Acuerdo 967 Por el cual se aprueba la incorporación del cambio en los límites de generación y absorción de potencia reactiva de las unidades 1 a 3 de las plantas de generación Paraíso y La Guaca y las respectivas curvas de carga

967

4 Mayo, 2017

Central La Guaca - Unidades 1, 2 y 3

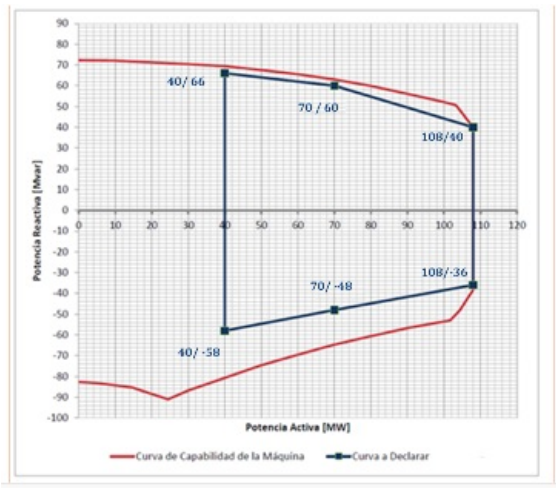
Que como resultado de la realización de las pruebas de potencia reactiva de las unidades 1 a 3 de las plantas de generación Paraíso y la Guaca, se encontraron diferencias en los límites de generación y absorción de potencia reactiva, haciéndose necesario solicitar el cambio de los parámetros de la curva de cargabilidad.

Aprobar la declaración de una nueva curva operativa de carga de las unidades de las unidades 1 a 3 de

las plantas de generación Paraiso y la Guaca y las respectivas curvas de carga, en las que se define la capacidad para entrega y absorción de potencia reactiva de las unidades en función de la potencia activa generada.

Sobreexcitación			Subexcitación		
P [MW]	Q [Mvar] Antes	Q [Mvar] Después	P [MW]	Q [Mvar] Antes	Q [Mvar] Después
40	+50	+66	40	-25	-58
70	+50	+60	70	-25	-48
108	+50	+40	108	-25	-36
